TRANS/WP.29/GRSP/32
27 March 2003

ДОКЛАД РАБОЧЕЙ ГРУППЫ ПО ПАССИВНОЙ БЕЗОПАСНОСТИ (GRSP)
О РАБОТЕ ЕЕ ТРИДЦАТЬ ВТОРОЙ СЕССИИ

ПОПРАВКИ К ДОКУМЕНТУ TRANS/WP.29/GRSP/2001/14/Rev.2,
ПРИНЯТЫЕ CRSP НА ЕЕ ТРИДЦАТЬ ВТОРОЙ СЕССИИ

Рис. 12: Знак нижнего крепления "ISOFIX"

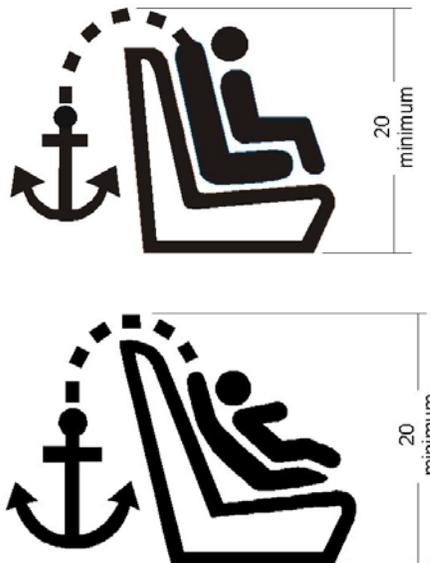
"5.2.3.6.1 Как минимум, знак, изображенный на рис. 12 приложения 9, представляющий собой круг диаметром не менее 13 мм и содержащий пиктограмму, отвечающую следующим условиям:

- a) пиктограмма должна быть контрастной по отношению к фону круга;
- b) пиктограмма должна быть расположена рядом с каждым стержнем системы;

5.2.3.6.2 слово "ISOFIX", выполненное прописными буквами высотой не менее 6 мм".

Включить новые рис. 12 и 13 следующего содержания:
